改善箇所説明図

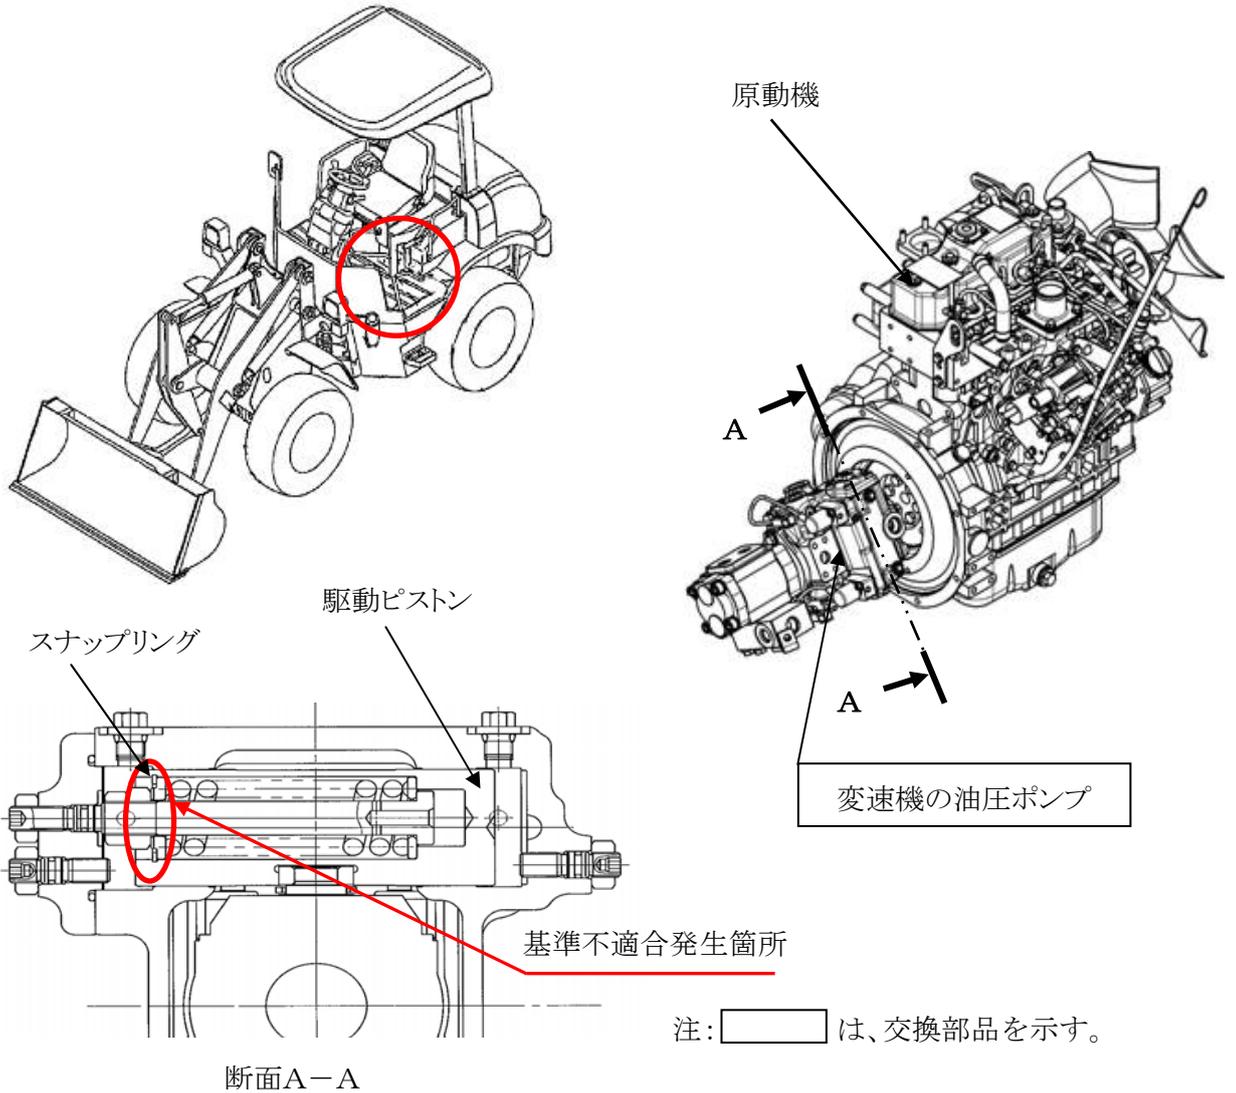
変速機の油圧ポンプにおいて、車両の前後進を切り替える駆動ピストンのスナップリング取り付け溝部に加工不良があるため、当該スナップリングが折損するものがある。そのため、操作レバーを後退から中立に操作しても駆動ピストンが切り替わらず、車両が後進するおそれがある。

改善措置の内容 : 全車両、変速機の油圧ポンプを対策品と交換する。

識別 : 変速機用油圧ポンプのシリアルナンバーのプレート周りを黄色ペイントで囲む。

黄色ペイント塗布位置
